RESPUESTA A CONSULTAS N° 1 – CIRCULAR N° 1

LIC. N°: 19-2022

OBRA: “PROYECTO TERMINAL INTERNA PARAJE DIFUNTA CORREA”

CIRCULAR N° 1:

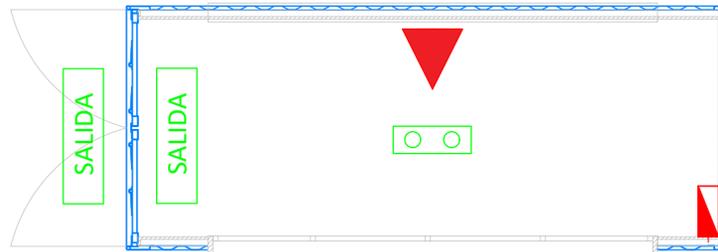
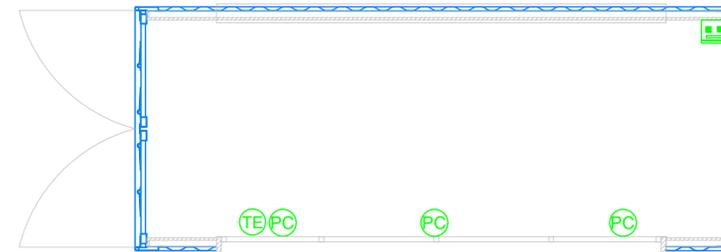
CONSULTA Nº 7: *En el anteproyecto de instalación eléctrica de media tensión (pág. 188) no hay sugerencias de instalación eléctrica para los contenedores. Pregunta 7: ¿Es posible que la repartición haga entrega de esa documentación?*

CONSULTA Nº 8: *La planilla de Cómputo y Presupuesto incluye el ítem 11.3 INSTALACION EN BAJA TENSION. De la documentación aportada no surge donde debe instalarse y cuáles son las consideraciones a tener en cuenta.*

RESPUESTA Nº 7: Se adjunta Plano de Esquema de Instalación Eléctrica y Servicio Contra Incendio para los contenedores.

RESPUESTA Nº 8: Se adjunta Plano de Esquema.
